CORPORACION VIAL DEL URUGUAY S.A.

**Licitación Circuito de Ruta 8.
“Contrato de Obra Pública de Rehabilitación, Mantenimiento, y
financiación de la Infraestructura Vial de las Rutas 8, 17, 18 y 26”**

COMUNICADO N° 5

COMUNICADO N.º 05

Obra 2 (Tramo 5: Ruta 18, 300k000 – 345k000):

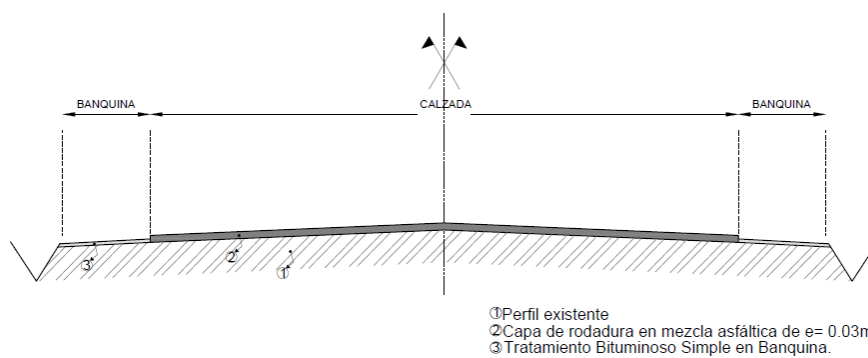
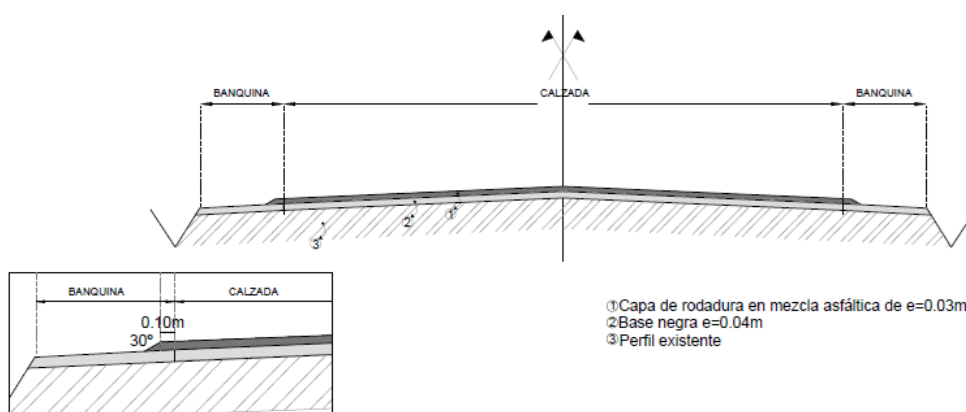
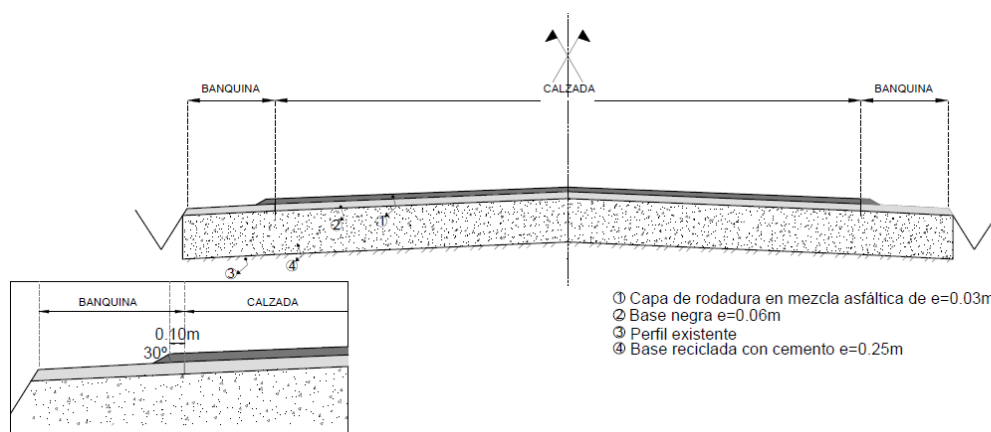
14) Cláusula 77.2. Obras de rehabilitación de pavimentos

Se modifica la Cláusula, pasando a ser:

- Entre 300k000 - 316k200: Estabilizado con CP y colocación de mezcla asfáltica.
- Entre 316k200 - 345k000: Bacheo y colocación de mezcla asfáltica.

Fresado en sitio de 15 cm de calzada existente entre las progresivas 300k00 y 316k200.

Estabilización de calzada con cemento portland en 25 cm de espesor en 7,2 m de ancho (9,0 m de ancho de reciclado total considerando las banquetas) entre las siguientes progresivas:

Estabilización de banquetas con cemento portland en 25 cm de espesor en 0,9 m de ancho (9,0 m de ancho de reciclado total) entre las siguientes progresivas:

Obra 3 (Tramo 7: Ruta 18, 376k000 – 389k260)

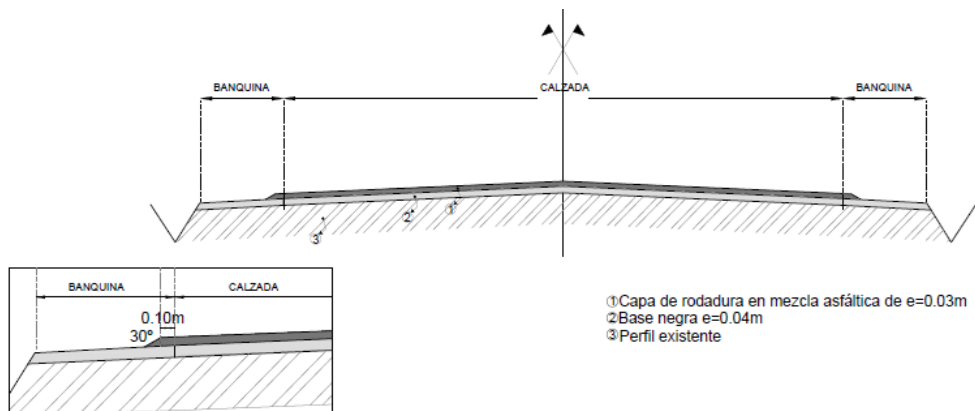
- Bacheo y colocación de mezcla asfáltica.

Calzada	Bacheo del pavimento existente.													
	Colocación de una capa de base negra elaborada con cemento asfáltico AC30 en ancho de calzada de 0,04 m de espesor.													
	Colocación de una capa de carpeta de rodadura elaborada con cemento asfáltico AM3 en ancho de calzada de 0,03 m de espesor.													
	<table><tr><th>Progresiva Inicial</th><th>Progresiva Final</th><th>Longitud (m)</th><th>Espesor Base negra (m)</th><th>Espesor Carpeta de rodadura (m)</th></tr><tr><td>376k000</td><td>389k260</td><td>13260</td><td>0,04</td><td>0,03</td></tr></table>					Progresiva Inicial	Progresiva Final	Longitud (m)	Espesor Base negra (m)	Espesor Carpeta de rodadura (m)	376k000	389k260	13260	0,04
Progresiva Inicial	Progresiva Final	Longitud (m)	Espesor Base negra (m)	Espesor Carpeta de rodadura (m)										
376k000	389k260	13260	0,04	0,03										
Banquina	Bacheo banquina existente entre las siguientes progresivas.

<table><tr><th>Progresiva Inicial</th><th>Progresiva Final</th><th>Longitud (m)</th></tr><tr><td>376k000</td><td>389k260</td><td>13260</td></tr></table>					Progresiva Inicial	Progresiva Final	Longitud (m)	376k000	389k260	13260			
	Progresiva Inicial	Progresiva Final	Longitud (m)											
376k000	389k260	13260												
Colocación de una capa de base negra elaborada con cemento asfáltico AC30 en 1,5 m de ancho y 0,04 m de espesor.

Obra 4 (Tramo 9: Ruta 26, 77k500 – 85k200):

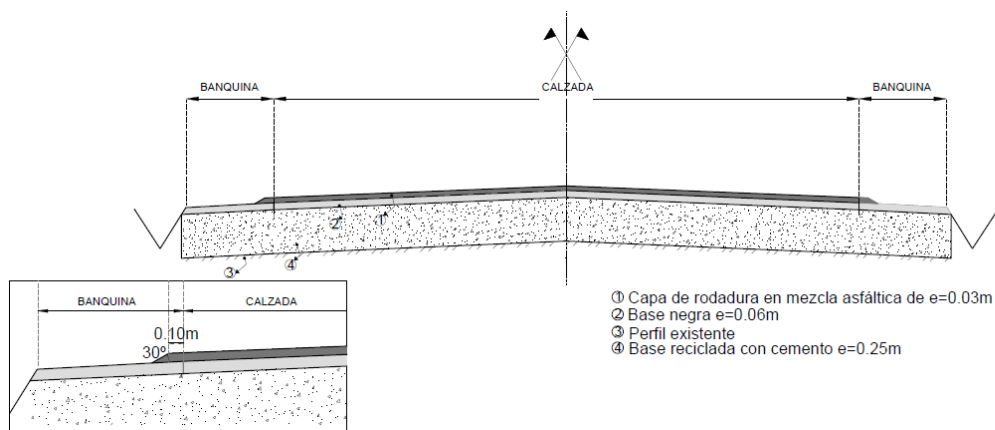
- Estabilizado con CP y colocación de mezcla asfáltica.

Calzada	Fresado en sitio de 15 cm de calzada existente.
	Estabilización de calzada con cemento portland en 25 cm de espesor en 7,2 m de ancho (9,0 m de ancho de reciclado total considerando las banquetas).
	Colocación de una capa de base negra elaborada con cemento asfáltico AC30 en ancho de calzada de 0,06 m de espesor.
Banquina	Colocación de una capa de carpeta de rodadura elaborada con cemento asfáltico modificado AM3 en ancho de calzada 0,03 m de espesor.

Progresiva Inicial	Progresiva Final	Longitud (m)	Espesor de estabilizado (m)	Espesor Base negra (m)	Espesor Carpeta de rodadura (m)
77k500	85k200	7700	0,25	0,06	0,03
